泊発電所 3号炉 審査会合における指摘事項への回答

平成26年10月7日
北海道電力株式会社

回答対象の指摘事項（1 / 2）

図 IS-LOCA発生時に漏えいが発生すると想定される機器

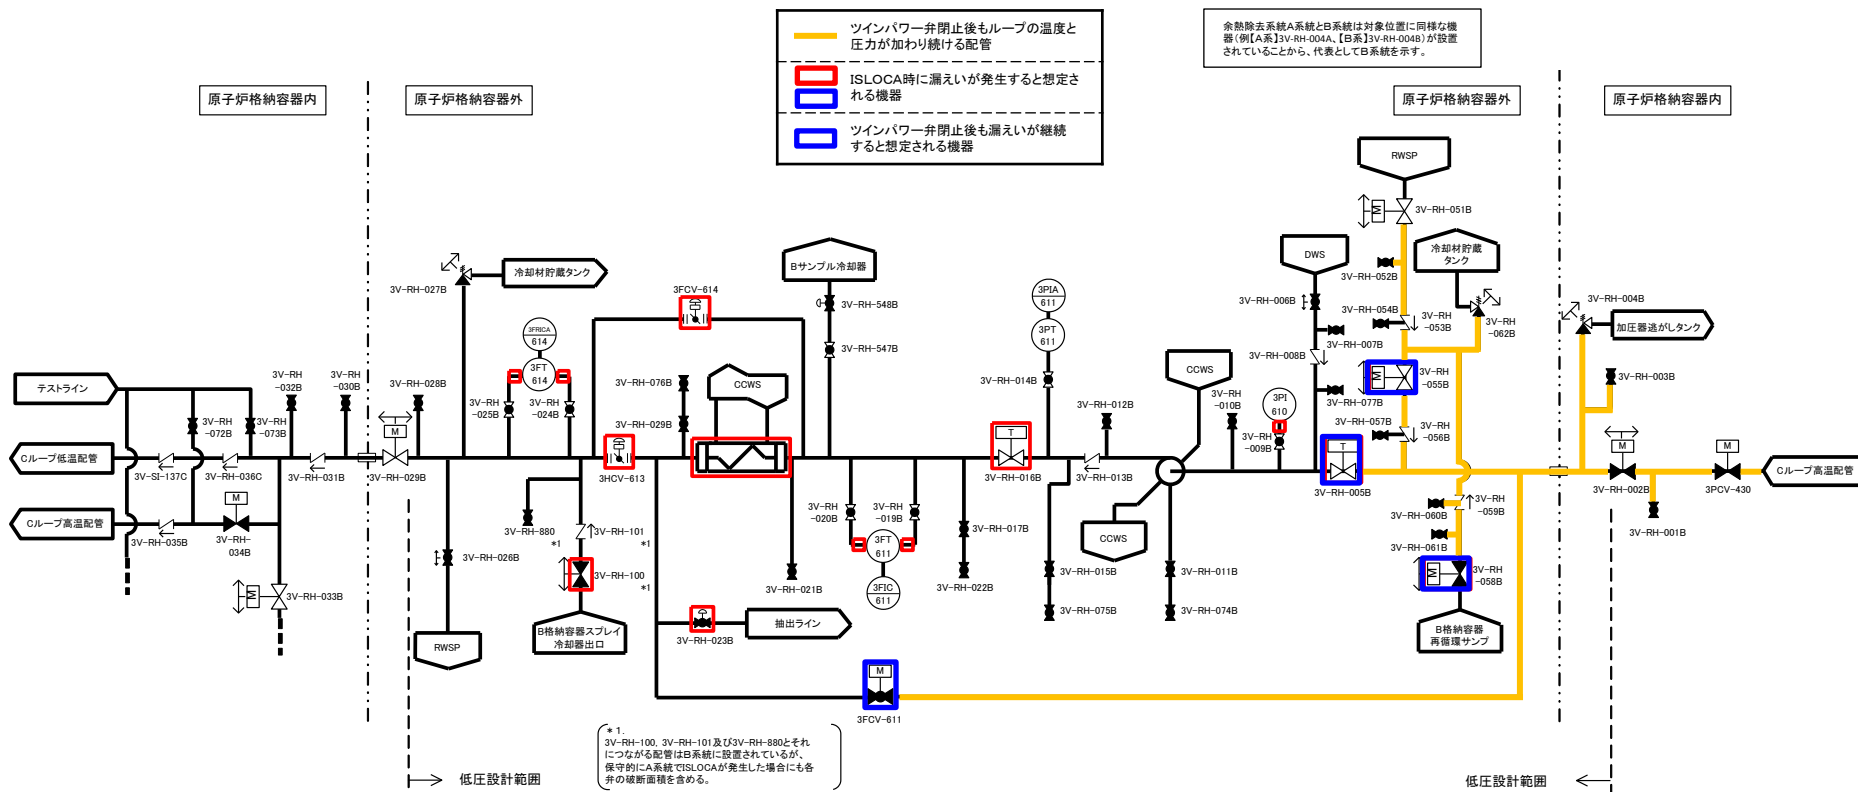
ガイドの破断箇所の想定は耐圧性が最も低い箇所である。事象想定の妥当性について改めて整理すること。

○IS-LOCA発生時に想定される余熱除去系統の漏えい箇所および漏えい面積について、実機の系統構成及び各機器の特徴を踏まえて評価した。評価においては、余熱除去系統の低圧側が、1次冷却材系統の圧力・温度相当(15.4MPa、300°C)まで加圧・加温されるものとしている。下表に実機の想定漏えい面積と漏えい発生有無の検討結果を纏める。

○下図に余熱除去系入口弁が2台とも開状態となり、通常運転時の1次系の高圧・高温状態となった場合に漏えいが想定される機器を示す。

● ツインパワー弁遠隔操作場所の移設

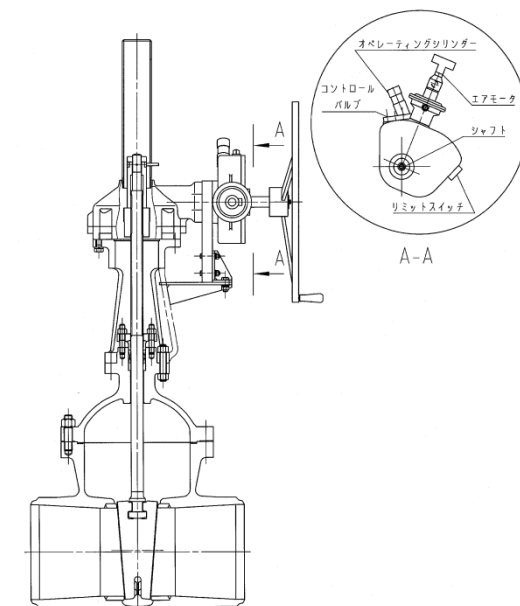
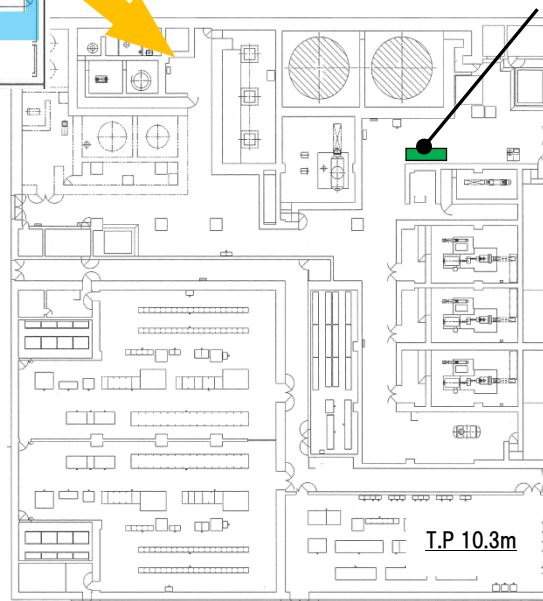
現場の作業環境測定についても手順の審査のなかで確認する。

- インターフェイスシステムLOCA(以下、「IS-LOCA」という。)が発生した場合、主蒸気逃がし弁による2次系強制冷却、加圧器逃がし弁開放による1次系減圧操作の他、余熱除去ポンプ入口弁を閉止することによって漏えいが発生している余熱除去システムを隔離し、事象を収束させるとともに、健全側余熱除去システムによる炉心冷却により長期に冷却を継続する。
- 2013年9月5日審査会合において、余熱除去ポンプ入口弁を現場手動操作により閉止する際、操作場所の温度、放射線を事前に測定した上で、余熱除去ポンプ入口弁を閉止することとしており、この操作場所の環境測定の手順について別途、説明することとしていた。
- 余熱除去ポンプ入口弁(ツインパワー弁)は、遠隔操作にて閉止することが可能である。遠隔操作場所は、余熱除去ポンプ入口弁の設置場所よりも上層で、かつIS-LOCAにより漏えいが発生する機器が設置されていない原子炉補助建屋T.P.10.3mの通路に移設したことから、アクセスルートも含めて、溢水、並びに溢水によって悪化した雰囲気温度の影響を受けなく、また、放射線の影響が少ない場所となり、事故時現場操作の標準的な装備として全面マスク等を着用し個人線量計を携帯するものの、操作場所の事前の環境測定は不要となる。
- なお、余熱除去ポンプ入口弁の遠隔操作場所を移設したことにより、早期の流出停止を目的として、事象発生後1時間に閉止することが可能となった。

移設前のツインパワー弁操作場所である原子炉補助建屋 T.P. 2.8mの通路は、雰囲気温度の上昇等により操作環境の悪化が想定される。移設後のツインパワー弁操作場所は、溢水、並びに溢水によって悪化した雰囲気温度の影響を受けなく、また、放射線の影響が少ない場所である原子炉補助建屋 T.P. 10.3mの通路であり、ツインパワー弁の操作箱の他、駆動用空気ポンプ、空気供給配管、弁を設置している。

図3 P A Rへの熱電対取り付け位置（計画）

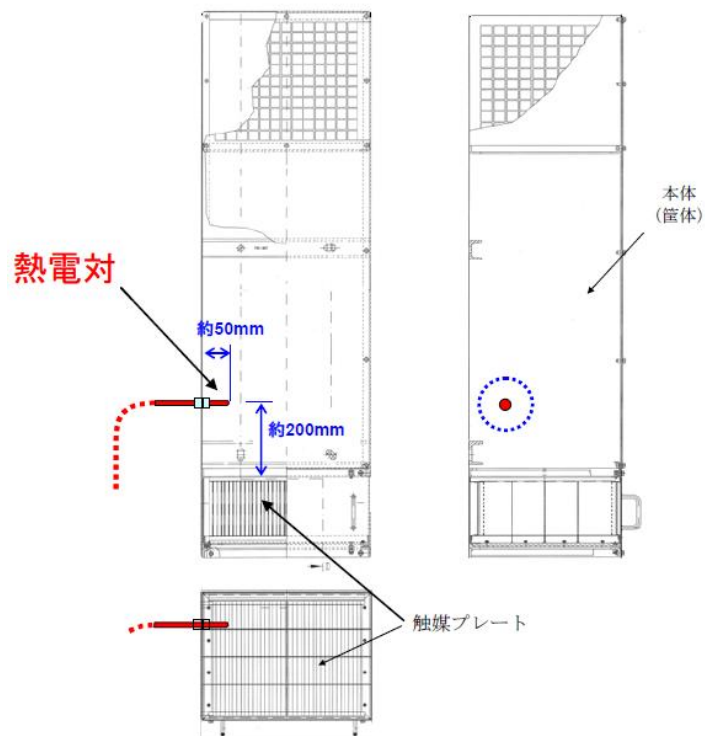
P A R、イグナイタの作動状況の監視方法を検討すること。

- P A R 筐体側面に熱電対シースを取り付け、触媒プレート上部のガス温度を測定する（図3）。

図2 PAR及びイグナイタ配置図

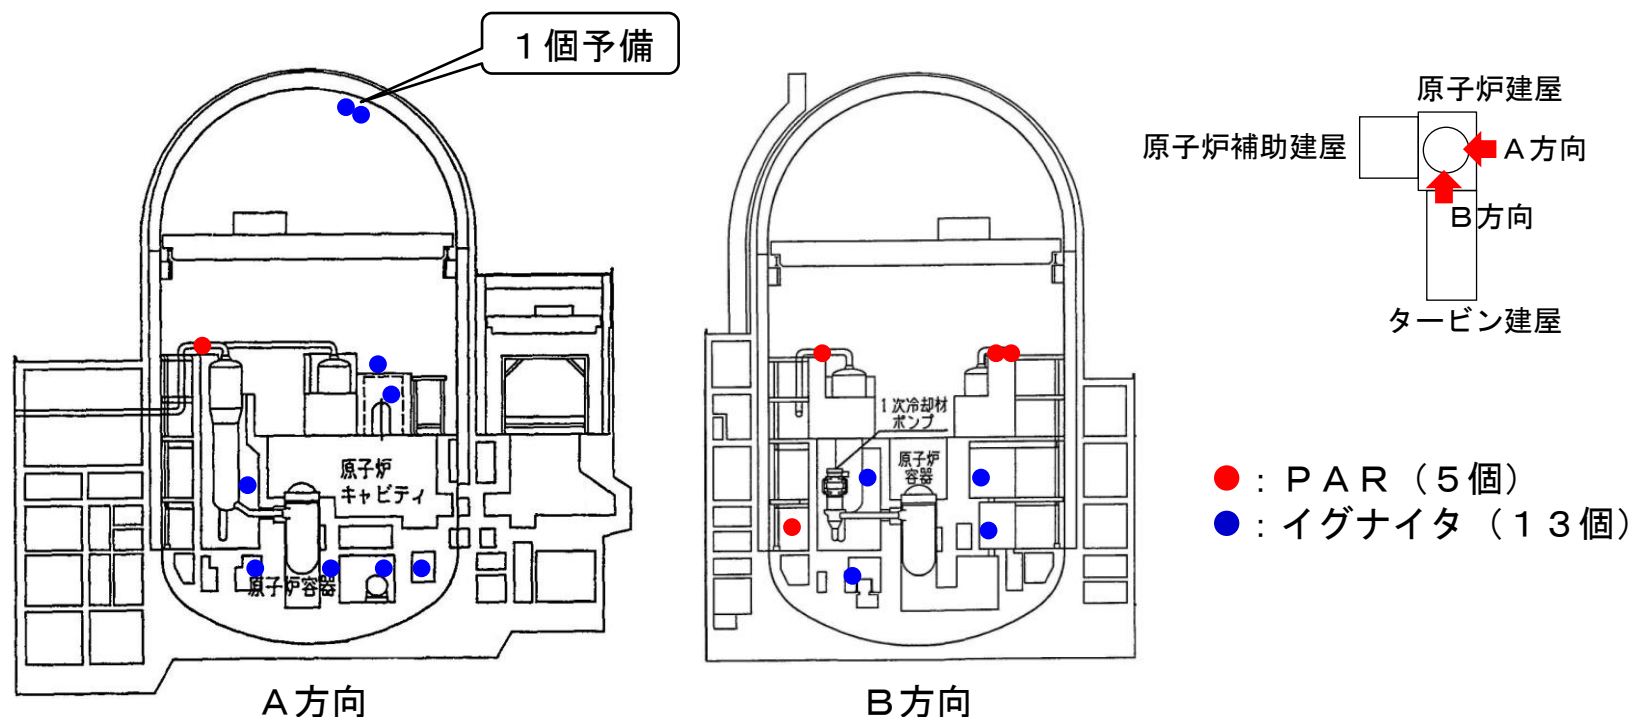
水素濃度は爆轟レベルに至らないが、比較的高い濃度で推移することに対して、PARの必要容量（台数）を別途確認する。

- Zr-水反応により短期的に発生する水素を低減するためにイグナイタを11個設置し、イグナイタによるC/V内水素濃度のピーク低減と、PARによる継続的な水素除去により、著しい炉心損傷時のC/V内水素濃度の更なる低減を図っている。
- さらに、万が一水素の成層化が発生した場合にも対処できるよう、C/Vドーム部にイグナイタを2個（うち1個予備）設置し、より一層の水素対策の高度化を図っている。

図 原子炉格納容器内への注水による炉心冠水状態

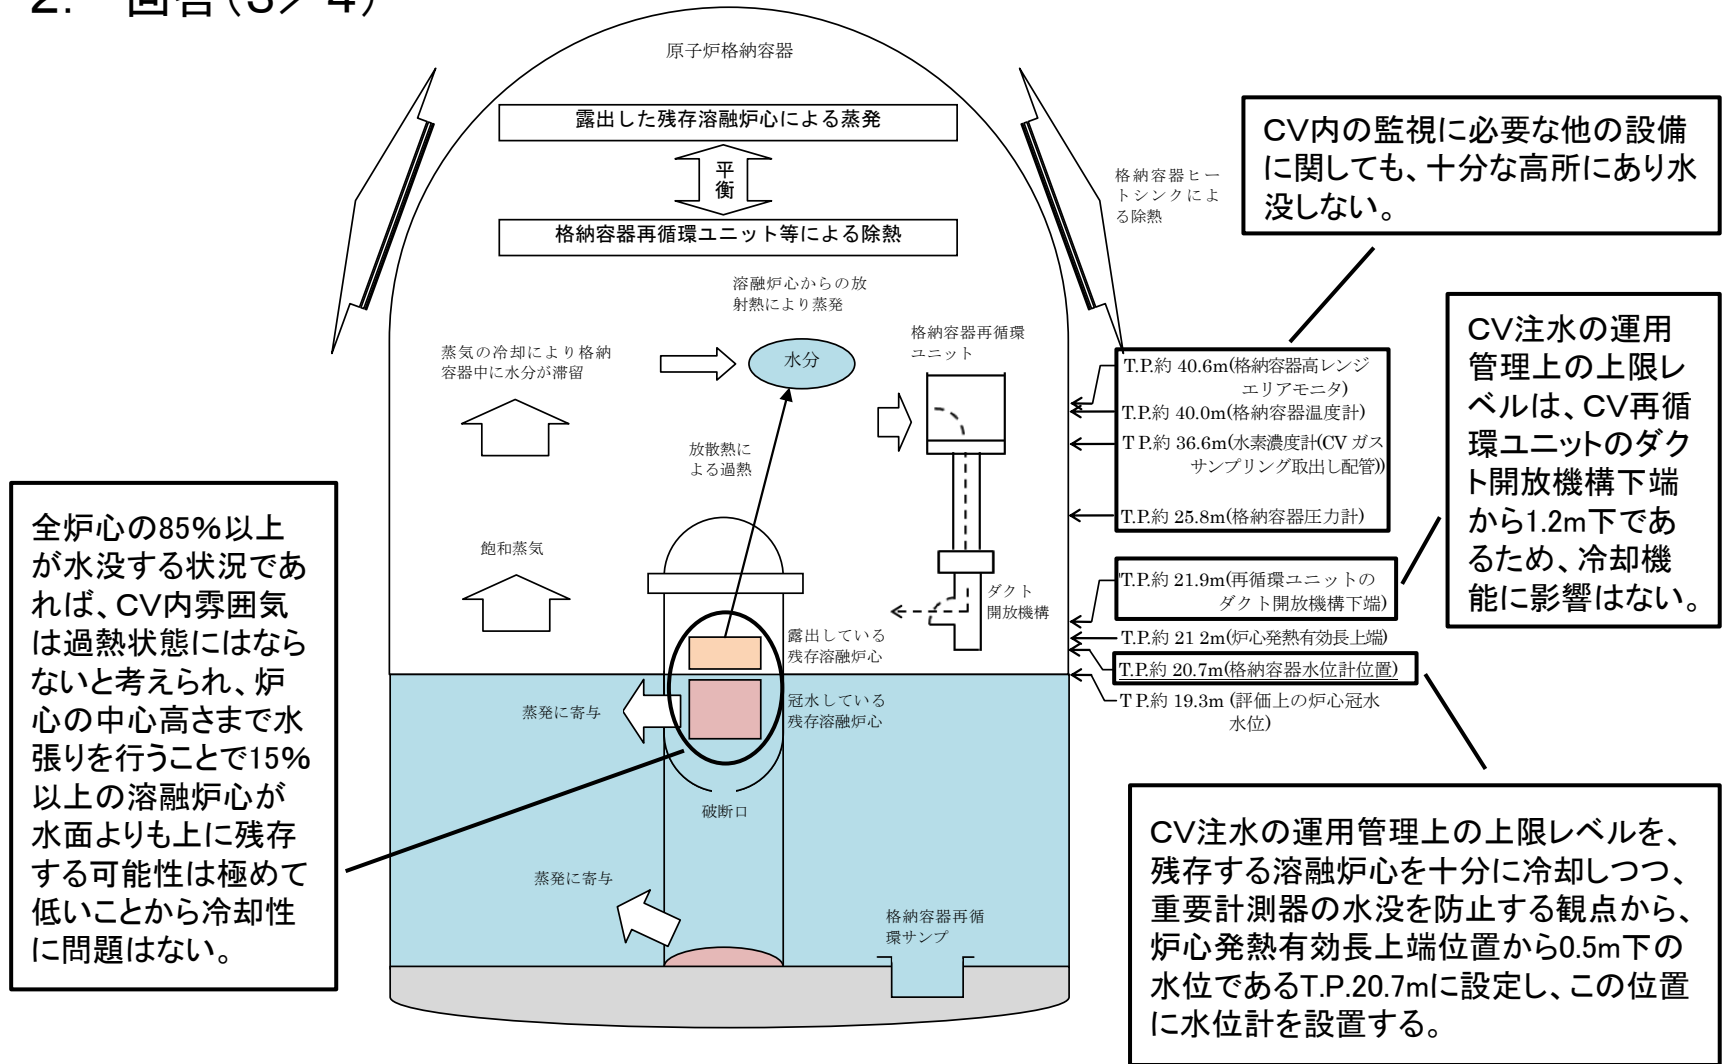
原子炉容器内にデブリが残留した場合、原子炉容器を水没させる必要性について今後確認する。

- 原子炉容器を水没させる上で、残存する溶融炉心とCV内雰囲気の飽和度に関して評価した結果、全炉心の85%以上が水没する状況であれば、CV内雰囲気は過熱状態にはならないと考えられる。
- 炉心の中心高さまで水張りを行うことで、溶融炉心の15%以上が水面よりも上に残存する可能性は極めて低いことから、冷却性に問題はない。
- CV注水の運用管理上の上限レベルは、炉心発熱有効長上端位置から0.5m下の位置とし、この位置に電極式のCV水位計を設置し、管理することとする。

図3 原子炉キャビティ室までの流入経路断面概要図

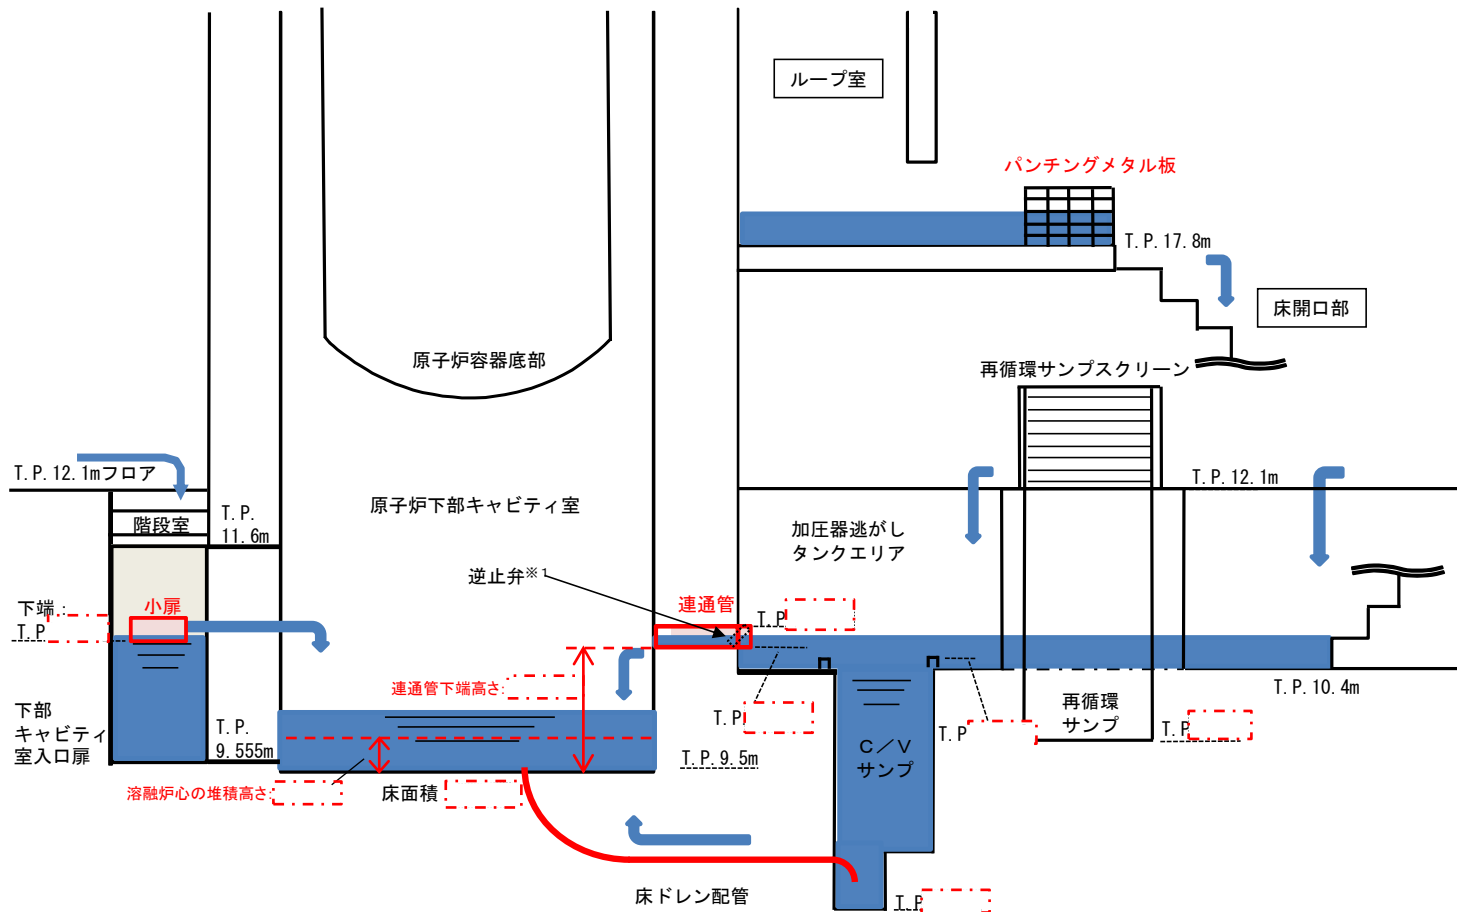
下部キャビティへのスプレイ水の流入経路の閉塞に対する信頼性について改めて説明すること。

- 流入経路となる連通管が溶融炉心等で内側から閉塞する可能性について、連通管の下部キャビティ室床面からの設置高さ{ }が、溶融炉心等の堆積高さ{ }に対し十分な余裕があることから、閉塞することはないことを確認した。
- 連通管が大破断LOCA時に発生する比較的大型の破損保温材で外側から閉塞する可能性については、蒸気発生器室内のグレーチングの存在や蒸気発生器室から連通管に至るまでの通路が複雑かつ長いことから、連通管まで到達する可能性は小さいと考えられるが、破損保温材を含む水の通過経路となるT.P.17.8mの外周通路部床面の階段開口部(2箇所)の周囲に、連通管を閉塞させる恐れのある比較的大型の破損保温材を捕捉するためのパンチングメタルプレートを設置し、万全を図った。(図3, 4)
- 上記により連通管が閉塞する可能性はないと考えられるが、さらなる信頼性向上のため、下部キャビティ室入口扉に開口部(小扉)を設置し、下部キャビティ室への追加の流路を確保した。(図3, 5, 6)

図1 原子炉下部キャビティ水位・格納容器水位監視装置概要図

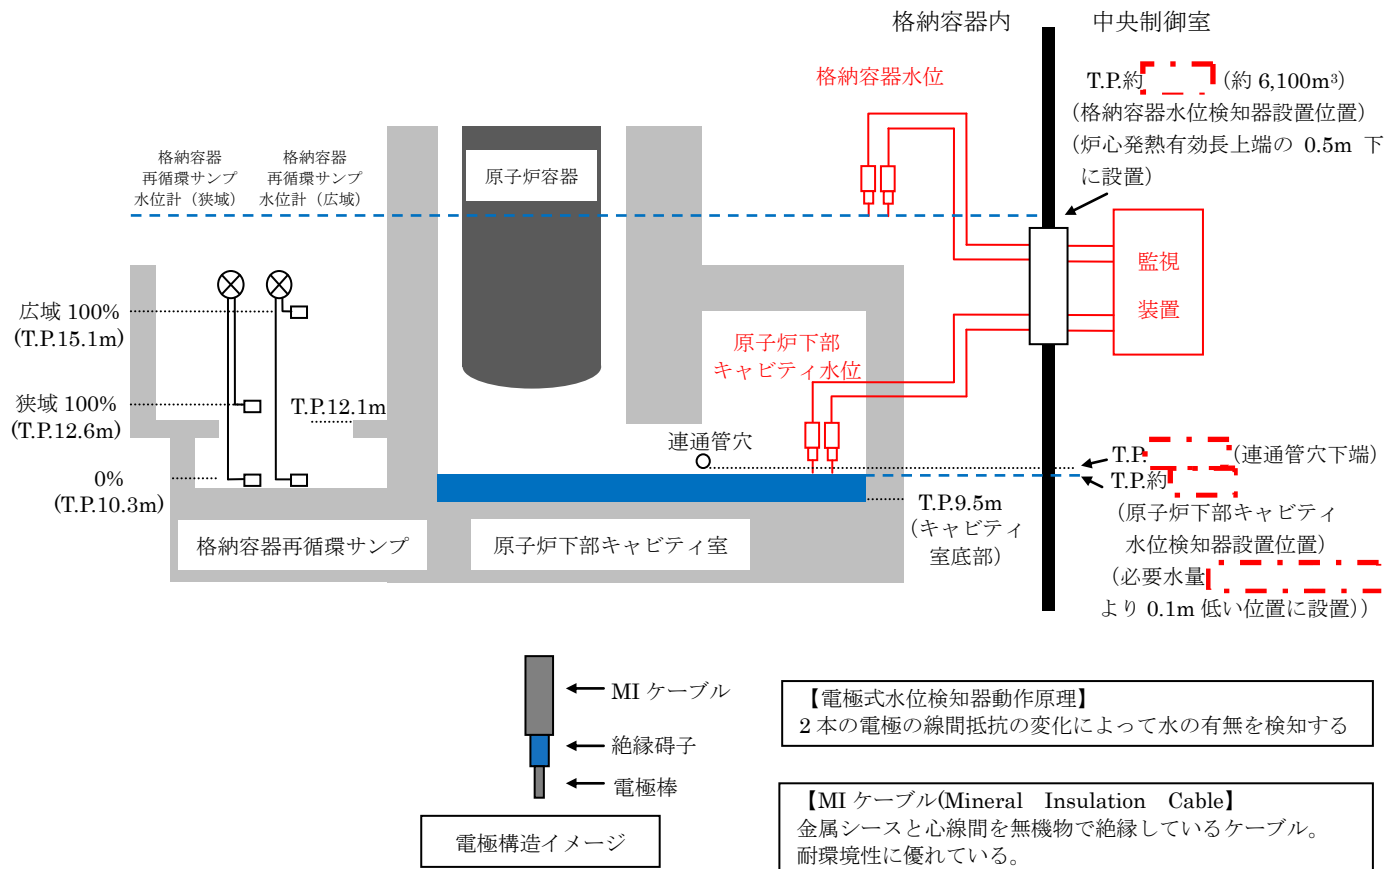
- 原子炉格納容器の水位は推定ではなく直接計測の対象であるため対応すること。

- 格納容器内の水位については、格納容器再循環サンプ水位計による計測に加え、代替格納容器スプレイポンプ出口積算流量計等により測定した注水量から水位の把握が可能であるが、更なる監視性向上のため、格納容器注水を行う際の上限レベルを直接検知する電極式の水位監視装置を設置する。
- 原子炉下部キャビティ水位については、格納容器最下階フロアと原子炉下部キャビティ室の間が連通管及び小扉を經由して原子炉下部キャビティ室へ流入する経路が確保されており、格納容器再循環サンプ水位計により計測が可能であるが、更なる監視性向上のため、原子炉下部キャビティ室に必要な水量が蓄水されていることを直接検知する電極式の水位監視装置を設置する。
(図1「原子炉下部キャビティ水位・格納容器水位監視装置概要図」参照)

図1 使用済燃料ピット水位計(AM用)の計測範囲

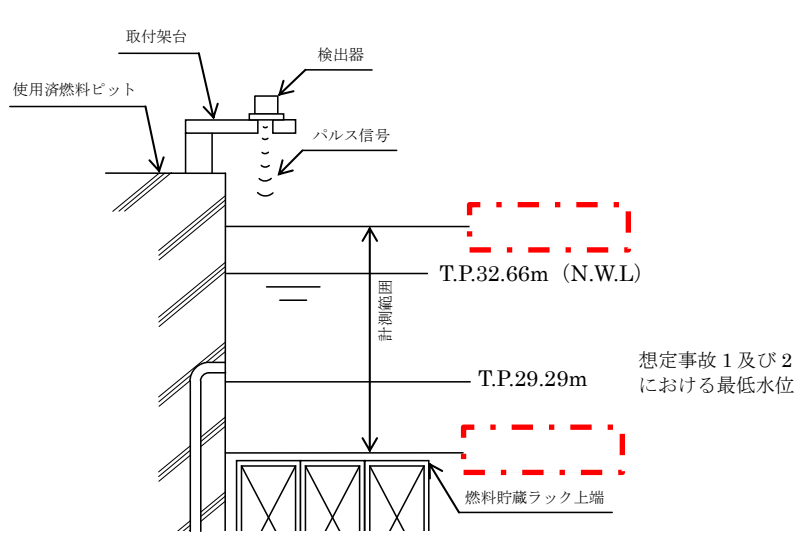
- SFPの水位計，温度計の測定範囲の考え方について整理して提示すること。

- 水位計は、燃料貯蔵ラック上端近傍から使用済燃料ピット上端近傍を計測範囲とする水位計により想定事故1，2において予想される水位よりも大幅に広い範囲を監視でき、燃料冠水状態を監視可能とする対応としていた（平成25年9月26日審査会合時のご説明内容）が、使用済燃料ピットからの異常な水位低下事象時における水位監視については、使用済燃料ピット底部までの水位低下傾向を把握するためのフロート式の可搬型水位計を新たに配備することとする。（図1、2参照）
- 温度計は、使用済燃料ピット内における冷却水の過熱状態を監視できるよう、0～100℃までを計測範囲とし、想定事故2において低下する水位である使用済燃料ピット出口配管下端を下回る位置に設置する（図3参照）。これよりも水位が低下する場合には、水位監視を主としながら必要に応じ使用済燃料ピット監視カメラにより燃料貯蔵ラック上端付近までの状態及び水面の温度傾向監視も可能である。

● 代替格納容器スプレイポンプ系統構成(フレキシブル配管による接続の場合)

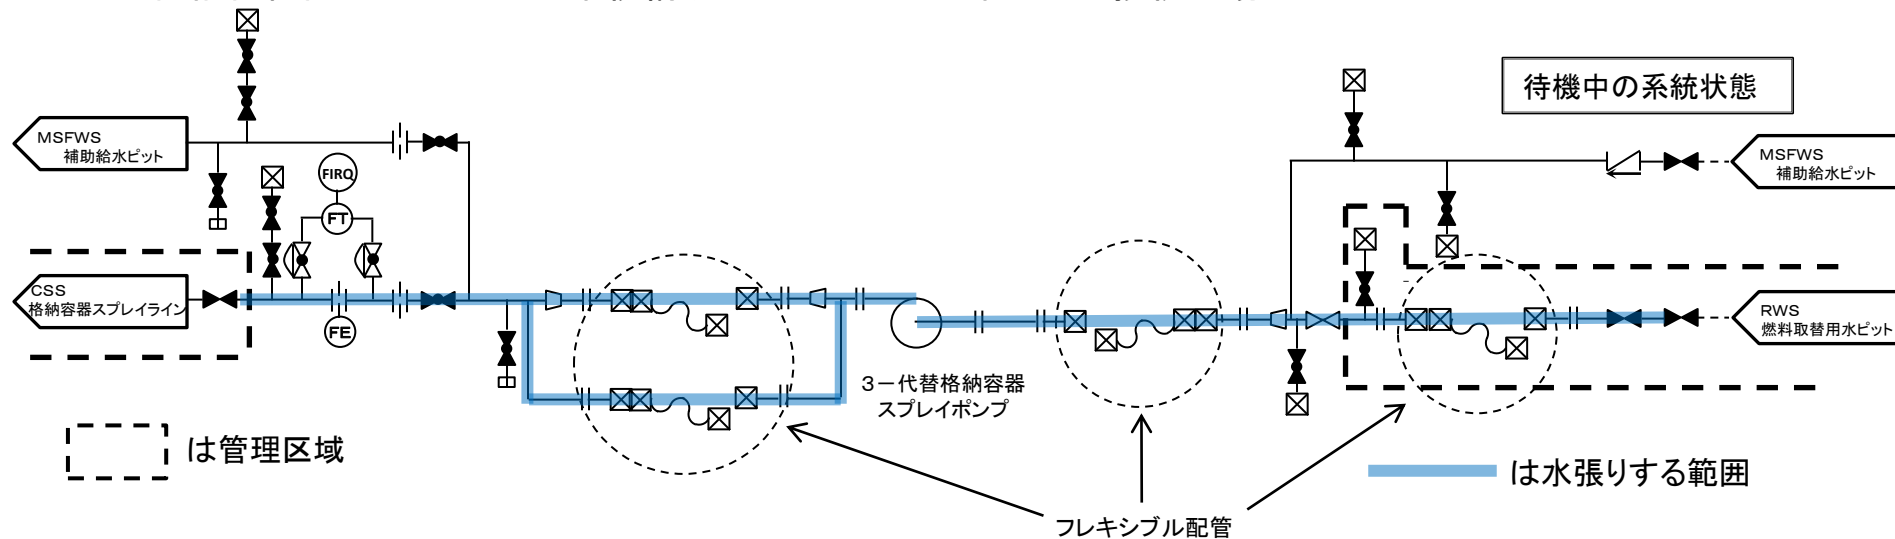
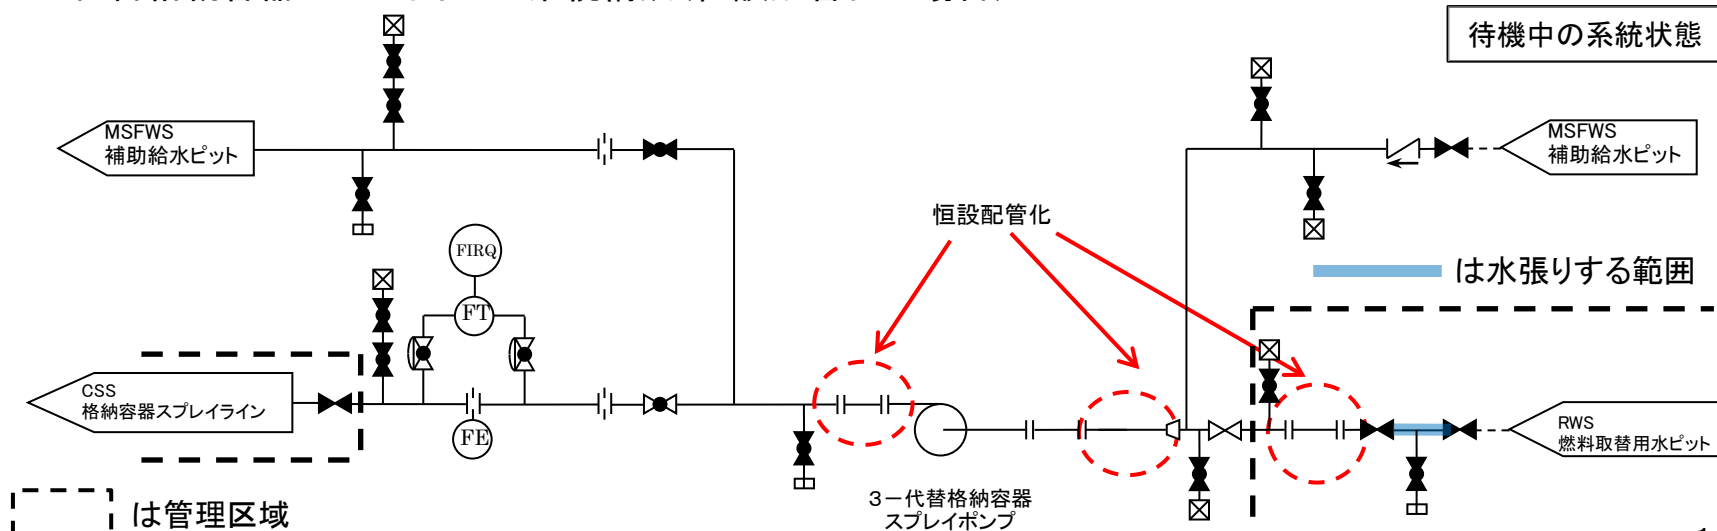
代替格納容器スプレイの起動については時間に余裕がない。作業の成立性について改めて確認する。

その結果、免震架台をなくしフレキシブル配管を恒設配管に変更するとともに、手動弁で隔離するライン構成に見直すこととし、この場合でも耐震性及び隔離の確実性を確保できることを確認した。
